## Wstęp

Niniejsza notatka bezpieczeństwa (Field Safety Notice, FSN) zawiera ważne informacje dla klientów dotyczące bezpieczeństwa pacjentów oraz bezpiecznego korzystania z oprogramowania *exoplan* do planowania czynności związanych z implantami i projektowania szablonów chirurgicznych.

**Wewnętrzny numer referencyjny exocad:** #423314

**Produkt exocad, nazwa handlowa:** *exoplan 3.1 Rijeka*

Rysunek 1: Zgłoszenie od użytkownika końcowego, który zgłosił problem związany ze zbyt płytkim wierceniem. Kroki sekwencji korzystania z wiertel/narzędzi oznaczone na czerwono (nr 3–5, 7) przedstawiają czynności oparte na błędnych informacjach (dotyczących długości wiertła/narzędzia).

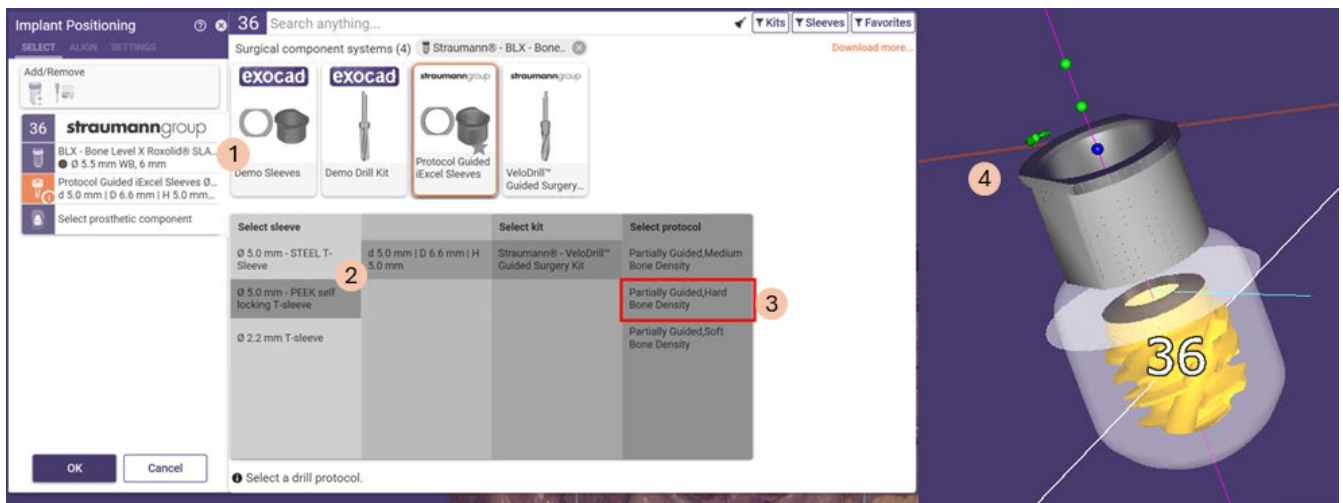
Użytkownik końcowy (dentysta z Indii) zgłosił do serwisu exocad reklamację dotyczącą *exoplan 3.1 Rijeka* (EB 8657), w której stwierdzono, że wygenerowany raport chirurgiczny nie zawierał pełnej i poprawnej sekwencji wiercenia dla wybranego systemu implantów, tulei i zestawu chirurgicznego firmy Straumann®.

W wygenerowanym raporcie chirurgicznym przedstawiono sekwencję wiertel i narzędzi, w której znalazły się wiertła o długości niewystarczającej do planowanego umiejscowienia implantu (zobacz Rysunek 1 poniżej). Dentysta nie zauważył tej rozbieżności przed rozpoczęciem zabiegu. W rezultacie przygotowana osteotomia była zbyt płytka, aby umieścić implant zgodnie z planem.

Potwierdzono, że jest to problem związany z oprogramowaniem, a nie z biblioteką, który został już rozwiązany w kolejnej wersji *exoplan 3.1 Rijeka* (EB 8752) lub w nowszych wersjach.

Firma exocad potwierdza, że problem ten występował wyłącznie w starszej wersji *exoplan 3.1 Rijeka* (EB 8657, 8633 USA, 8634 tryb offline w USA) i został rozwiązany w *exoplan 3.1 Rijeka* (EB 8752) i w nowszych wersjach.

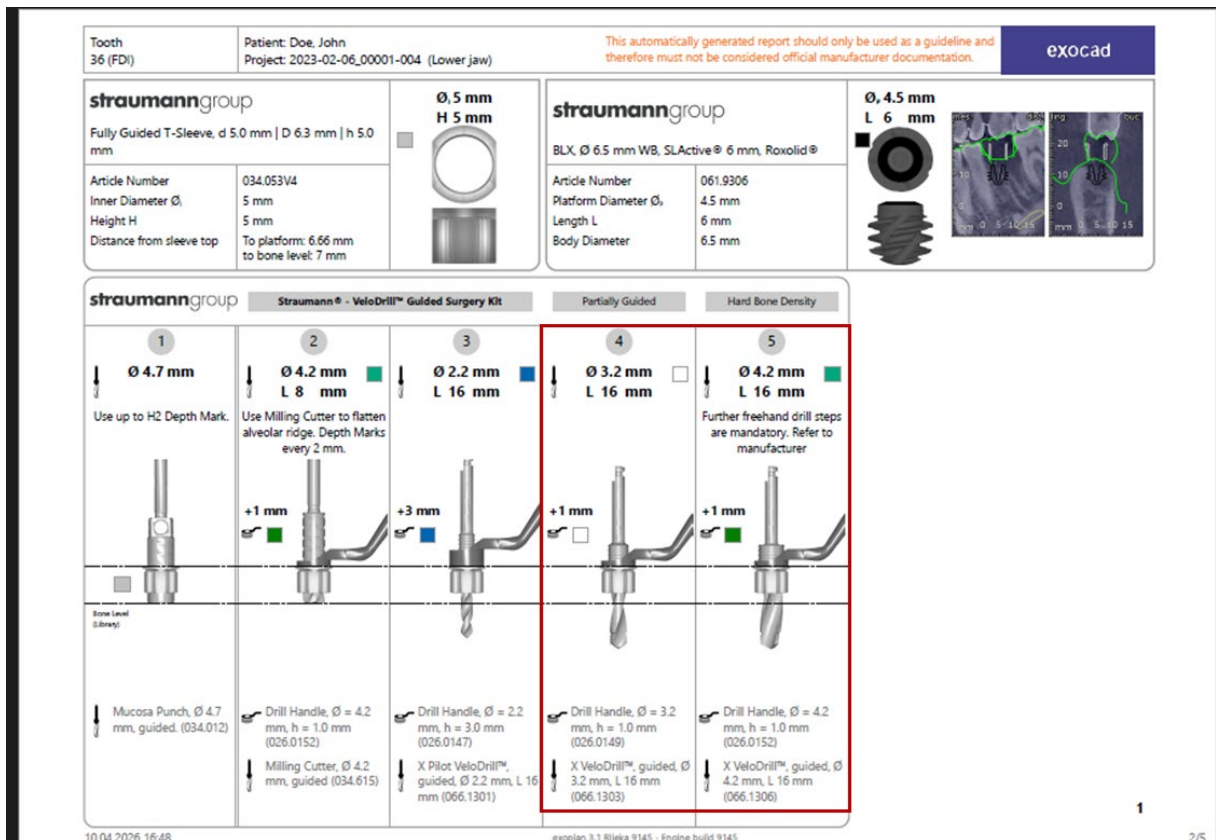
Po wybraniu implantu użytkownik jest proszony o wybranie gęstości kości (średnia, wysoka lub niska) oraz przesunięcia (7, 9 lub 11 mm), które określa odległość od górnej krawędzi tulei do górnej platformy implantu. Jeśli użytkownik wybierze następującą kombinację, wyświetli się komunikat o nieprawidłowym uchwycie wiertarskim:

1. Implanty TLX/BLX o średnicach 5,5 mm i 6,5 mm oraz długości 6 mm (patrz tabela „Implanty, których dotyczy problem” poniżej)
2. Ø 5,0 mm – tuleje T (patrz tabela „Tuleje chirurgiczne, których dotyczy problem” poniżej)
3. Protokół częściowo prowadzony, wysoka gęstość kości
4. Przesunięcie tulei 7 mm (najmniejsza z trzech dostępnych odległości – zaznaczona na rysunku 2 poniżej jako niebieska kula)

**Rysunek 3:** Przykładowy wynik protokołu wiercenia krok po kroku z programu exoplan. W krokach 4 i 5 wyświetlany jest niewłaściwy uchwyt wiertarski (h1,0, zaznaczony na czerwono), natomiast w kroku 3 wyświetlany jest właściwy uchwyt wiertarski (h3,0).

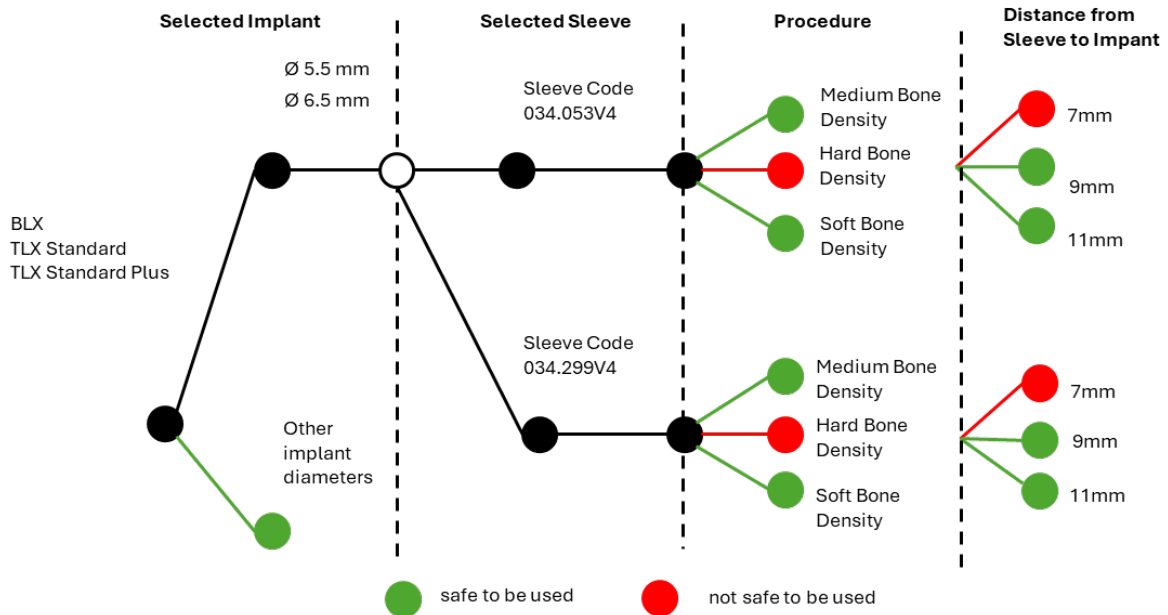
W tym przypadku w krokach 4 i 5 protokołu wyświetlana jest niewłaściwa wysokość uchwytów wiertarskich dla używanych wiertel (zaznaczono na czerwono na rysunku 3 poniżej):
